泊発電所

敷地地盤の振動特性について

(コメント回答)

平成25年11月20日
北海道電力株式会社

[到来方向別] 鉛直アレー観測点間の応答スペクトル比(1, 2号炉観測点 UD方向)

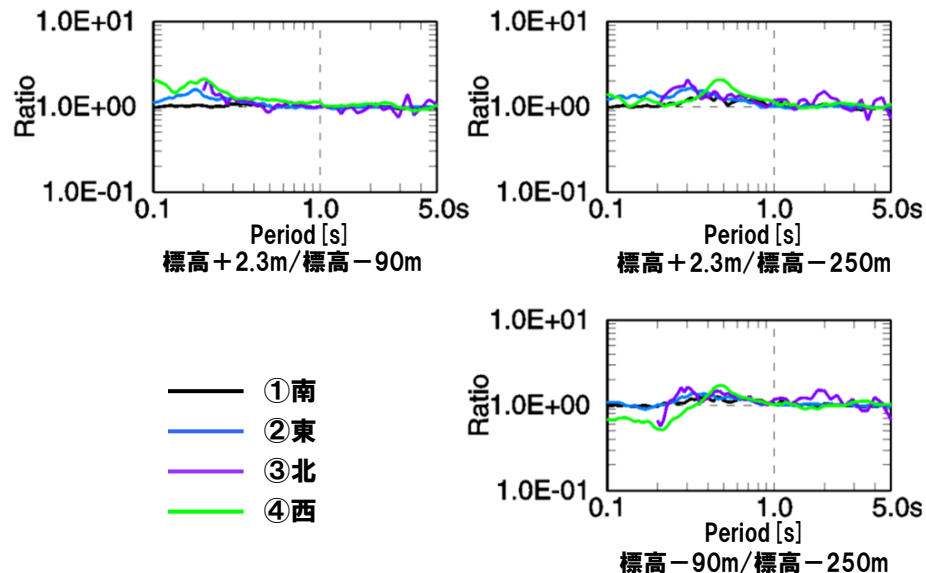
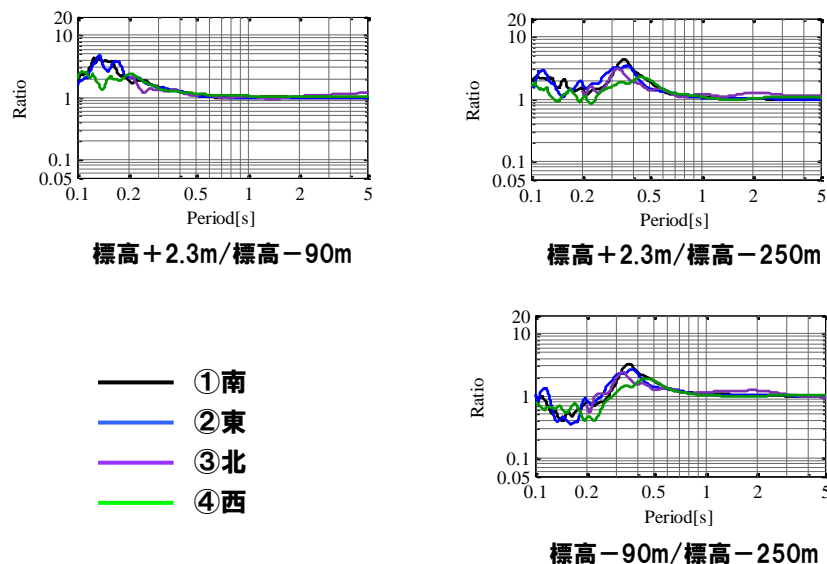
No	コメントの要旨	備考
1	・上下動について、1, 2号炉観測点に比べて3号炉観測点で大きくなっている場合があるので、水平動と同様に検討結果を示すこと。	第27回審査会合 (平成25年10月2日)

●周期1秒程度以上で、いずれの検討結果においても地震の到来方向による応答スペクトル比の傾向に差異はみられない。

●短周期側では、地震の到来方向による応答スペクトル比の傾向に若干の差異がみられる。

●いずれの検討結果においても地震の到来方向によるフーリエスペクトル比の傾向に差異はみられないことから、地震の到来方向により特異な増幅傾向はみられない。

●これらのことから、1, 2号炉観測点においては、地震の到来方向による特異な増幅傾向及び敷地地盤の傾斜構造による特異な増幅傾向はみられないものと考えられる。これは、敷地地盤は海山方向へ傾斜する構造となっているものの、速度構造のコントラストが大きいことによるものと考えられる。

No. 44 東北地方太平洋沖地震

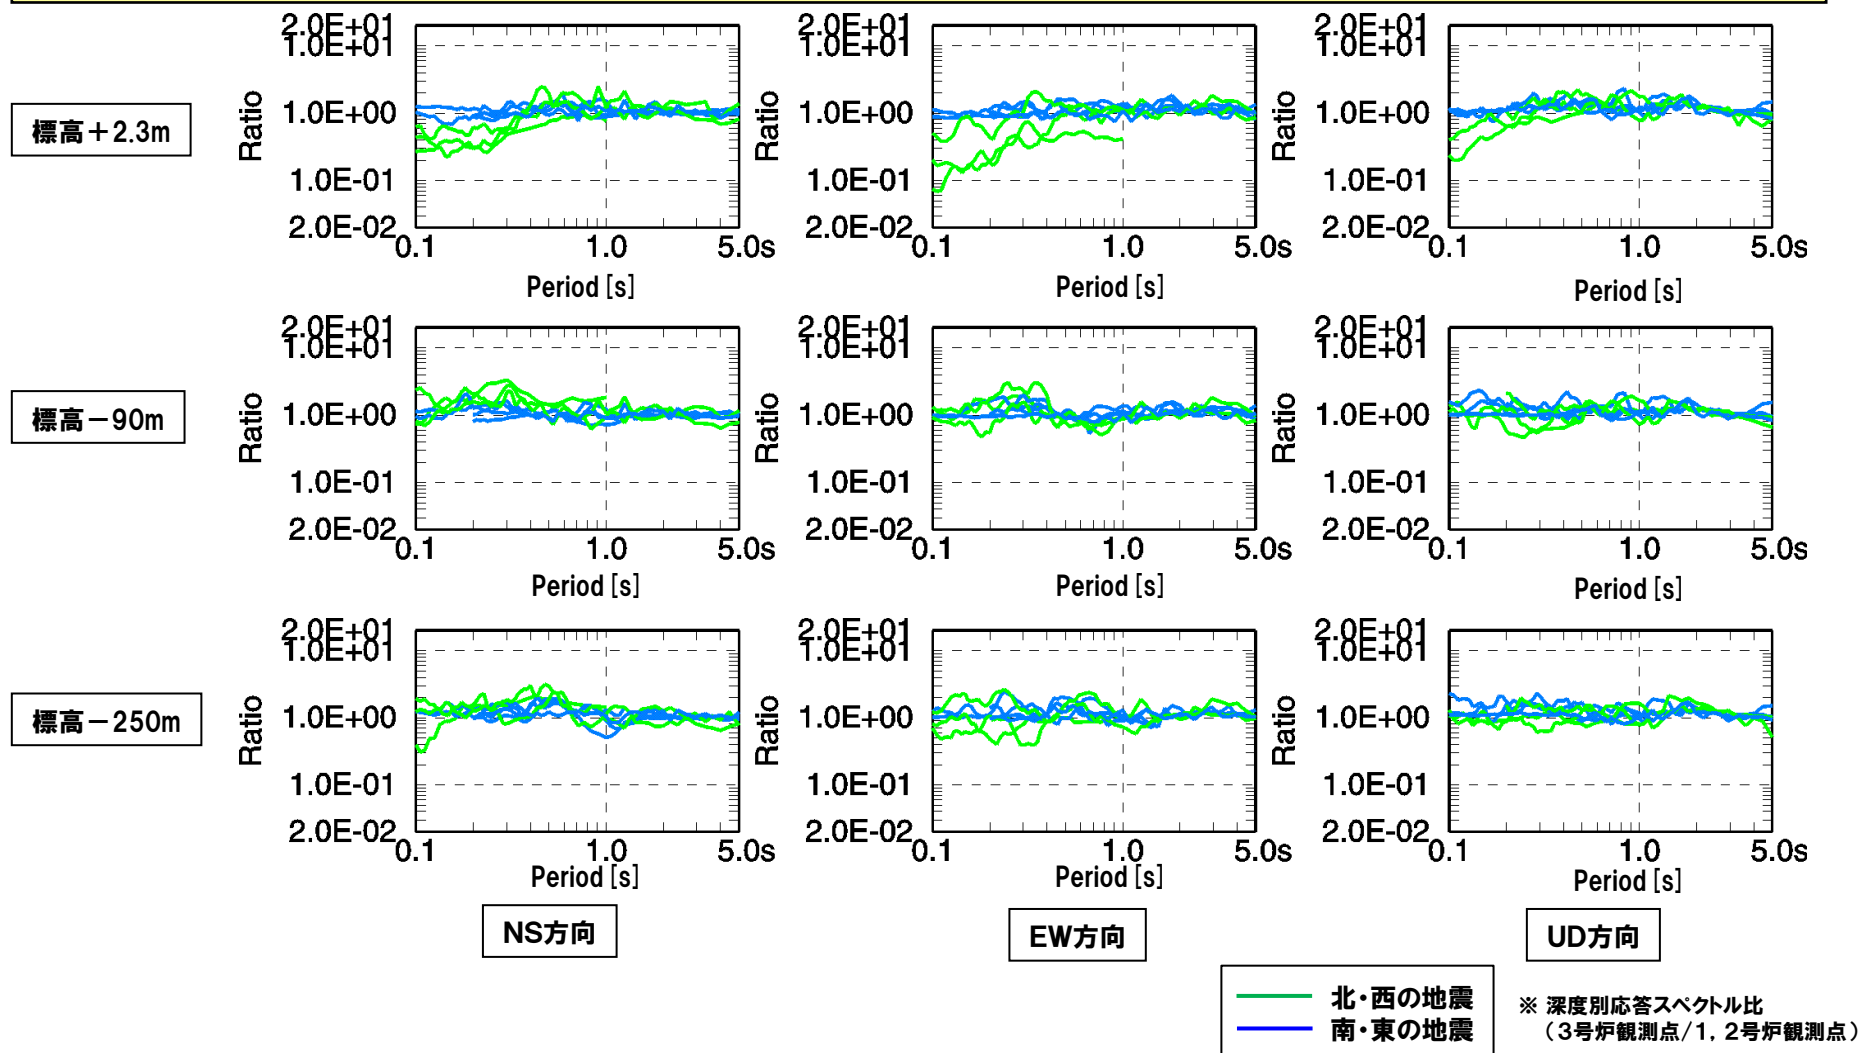
No	コメントの要旨	備考
2	・ 1, 2号炉観測点と3号炉観測点の比較について, 7地震の応答スペクトル比を平均しているが, 個々の地震の結果を示すこと。	第27回審査会合 (平成25年10月2日)

- 1, 2号炉及び3号炉観測点の同深度観測点の応答スペクトル比は、標高+2.3mの短周期側で地震により傾向が異なっている。それ以外については、地震により若干のばらつきがみられるものの概ね同様の傾向となっている。
 - 標高+2.3mの短周期側については、東・南側の地震の応答スペクトル比が1程度になっているのに対し、北・西側の地震の応答スペクトル比は小さくなっている。
 - これは、東・南側の地震では、300km程度以遠の太平洋側で発生した地震であり、短周期成分が減衰し、長周期成分の影響により応答スペクトル比が1程度になっているものと考えられる。一方、北・西側の地震は、比較的近い場所で発生した地震であり、短周期成分がそのまま応答スペクトルに現れて3号炉観測点の応答スペクトルが小さくなっていることによるものと考えられる。
- これらのことから、1, 2号炉及び3号炉観測点の応答スペクトル比によると、地震により若干のばらつきはみられるが、敷地地盤の傾斜構造、地震の到来方向等による特異な傾向はみられない。

〔到来方向別〕鉛直アレー観測点間のフーリエスペクトル比(1, 2号炉観測点 NS方向)

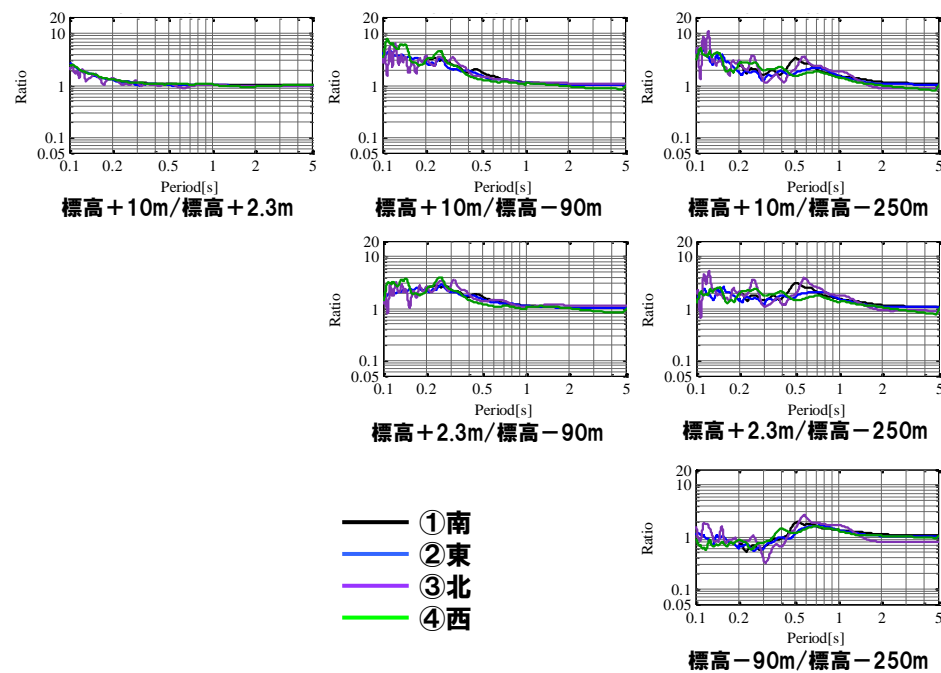
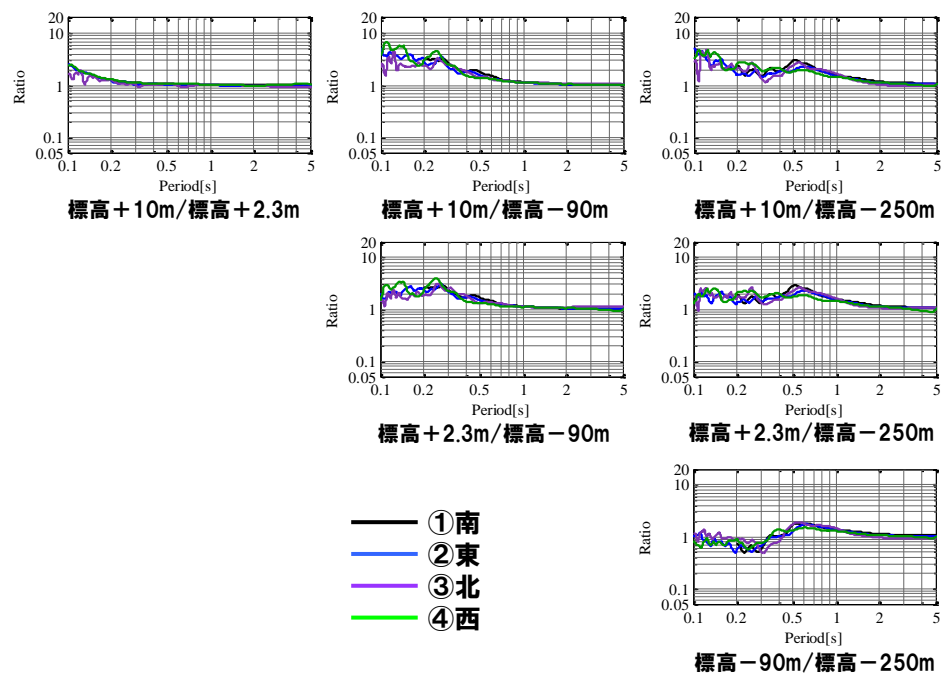
No	コメントの要旨	備考
3	・地震観測記録を用いた検討に全波形を用いているが、S波主要動を用いて検討すること。	第27回審査会合 (平成25年10月2日)

●1, 2号炉観測点における、地震観測記録のS波主要動と全波形を用いた到来方向別鉛直アレー観測点間のフーリエスペクトル比は、同様の傾向となっている。

1号炉心直下の伝達関数

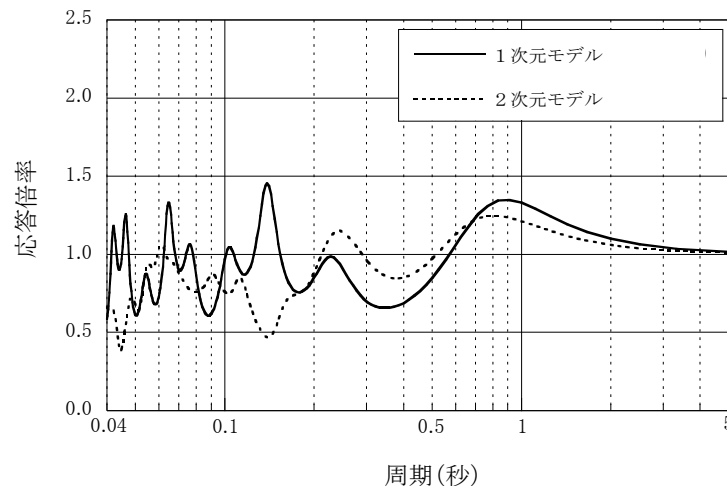
No	コメントの要旨	備考
4	・地質・地質構造の傾斜を考慮した二次元地下構造モデルと水平成層を仮定した一次元地下構造モデルについて、解析的に比較検討すること。	事業者ヒアリング⑨ (平成25年9月26日)
5	・3号炉側の安山岩とD級岩盤について、3次元的な分布形状を考慮して解析的に地盤の振動特性を検討すること。	第27回審査会合 (平成25年10月2日)

- 1次元地盤モデル及び2次元地盤モデルの伝達関数は、ほぼ同程度か、短周期側で1次元地盤モデルの伝達関数が大きめとなっている。
- 敷地地盤の傾斜構造による振動特性の影響は若干あると思われるが、地震動評価に大きな影響を与えるものではないと考えられる。

伝達関数

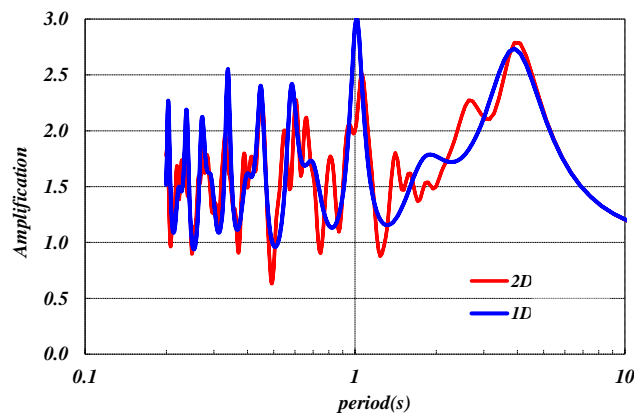
No	コメントの要旨	備考
6	・弾性波探査結果からレンズ状の地質構造がみられるので、フォーカシングの影響について検討して欲しい。	第5回審査会合 (平成25年7月31日)
7	・審査会合で指摘している敷地地下にある凹構造の岩盤によるサイトへの地震動の影響の有無についても、評価がまとまり次第説明すること。	事業者ヒアリング⑨ (平成25年9月26日)

●2次元FEMモデルによる水平方向の伝達関数と1次元モデルによる伝達関数は、いずれも周期1s及び4s付近が卓越するなど、全体的に同様の傾向となっている。

経験的サイト増幅特性と
地下構造モデルによる伝達関数の比較

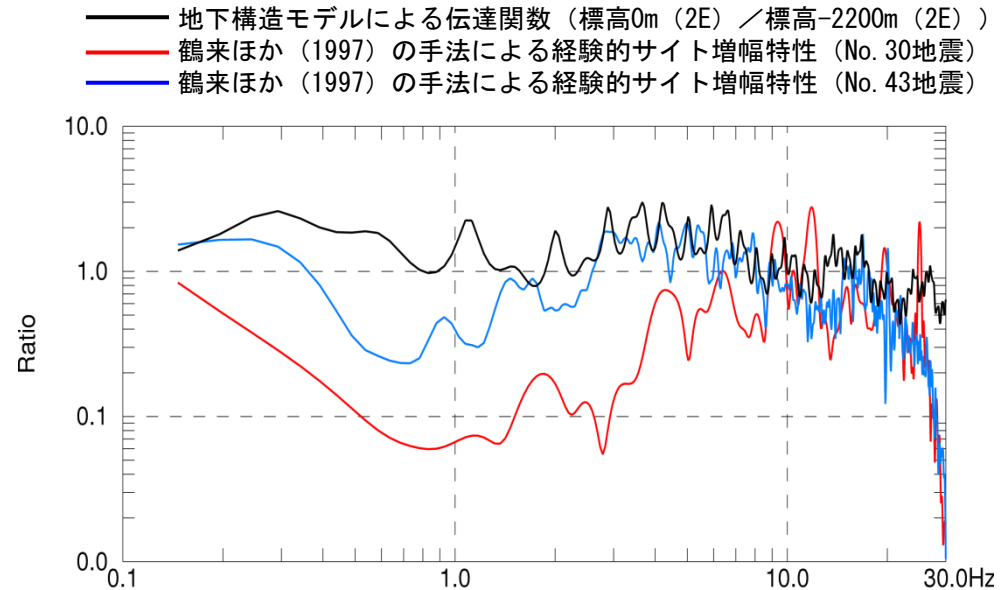
No	コメントの要旨	備考
8	・ 標高-250m以深について、経験的増幅特性等により影響を評価するとよい。	第5回審査会合 (平成25年7月31日)

- 観測記録から求めた敷地における経験的サイト増幅特性は、地震動評価に用いている地下構造モデルによる伝達関数と同程度もしくは下回っている。
